Dato: 05.10.2010
Saksbeh: Peder Christiansen
Saksnr: 10/187-9
Løpenr: 35502/10
Arkivkode: V18
Deres ref:

GODKJENNING AV FLYTTING AV BEKK

Karmøy kommune har mottatt søknad fra Gaut Sandvik om masseuttak av stein, nydyrking og flytting av bekkeløp. Naturforvalter er bedt om svar angående søknaden om flytting av bekkeløp.

06.10.2010 Maleslock 1:1000

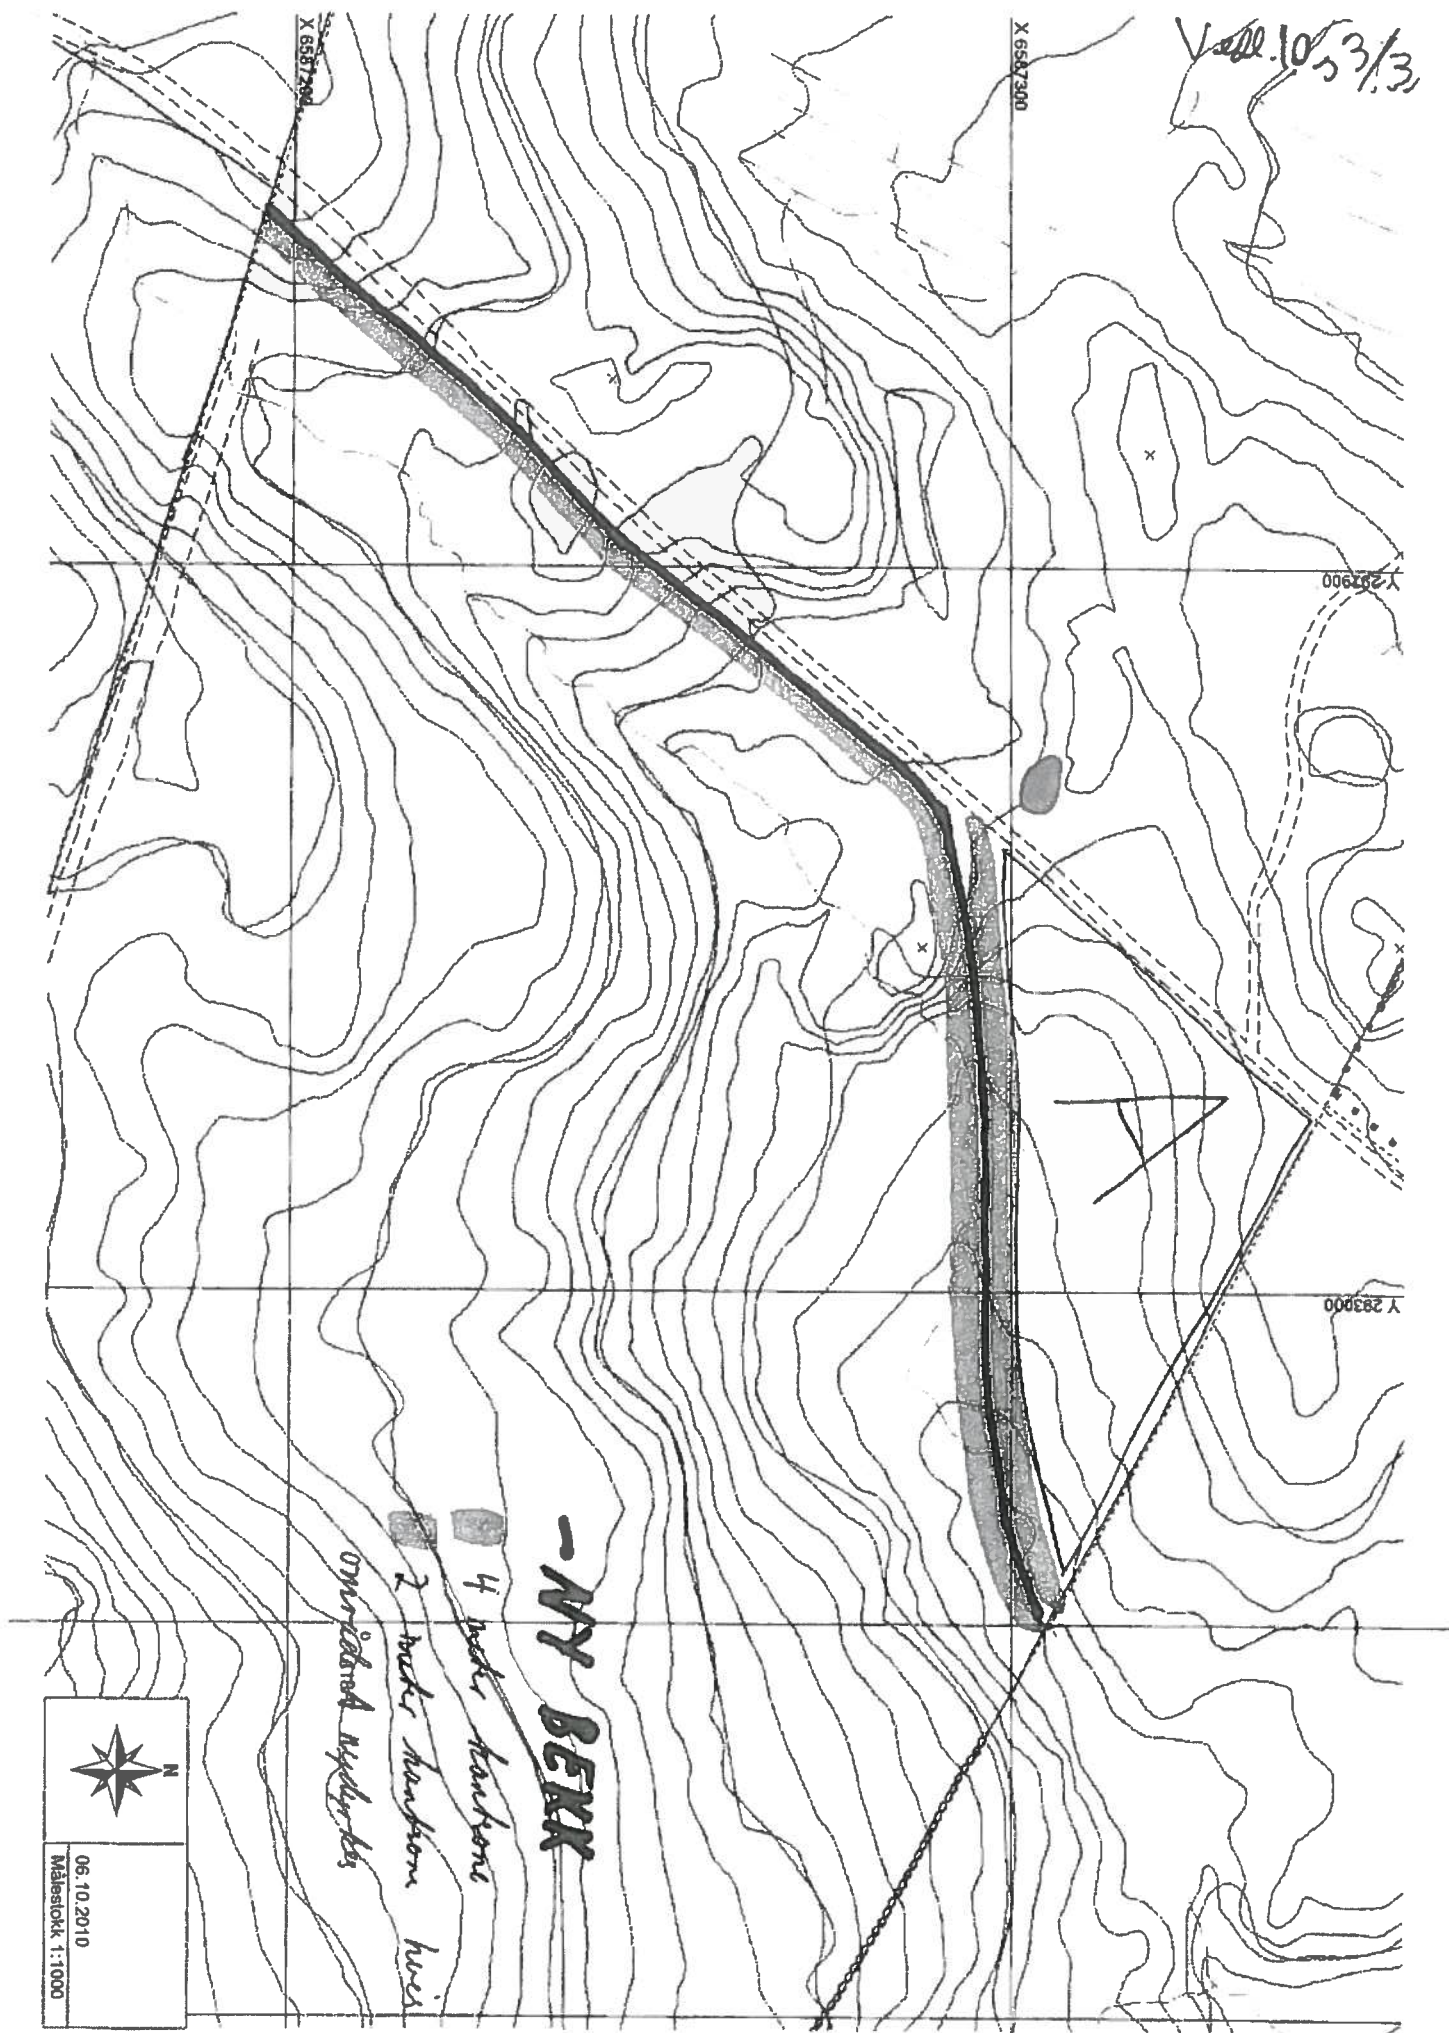
- Bekken skal i hele sin lengde over eiendom med Gnr/Bnr 118/1 holdes åpen, og ikke legges i rør.
- På hele sørsiden av bekkeløpet, se vedlagt kart datert 06.10.2010, skal det være et 4 meters bredt vegetasjonsbelte langs bekken som ikke skal slås/klippes. Dette for å redusere avrenning av næringsstoffer til bekken og videre til Aksnesbekken.
- Eventuelle områder som nydyrkes sør for Kyrkjevegen og nord for bekken, kalt område A, se vedlagt kart datert 06.10.2010, skal ha et vegetasjonsbelte langs bekken på 2 meter

Uell, 10. 2/3
som ikke slås/klippes. Dette for å redusere avrenning av næringsstoffer til bekken og videre til Aksnesbekken.

- Bekken skal ligge lavere i terrenget enn omkringliggende nydyrkinger sør for Kjerkevegen, slik at eventuelt overflatevann renner inn i vegetasjonsbeltet.
- Det nye bekkeløpet skal ikke ha en støpt overflate. Både av hensyn til å redusere farten på vannet, og for å ta hensyn til vannlevende dyr og planter, skal overflaten være ujevn. Naturstein skal brukes der hvor det kreves fast materiale for å hindre utgraving.
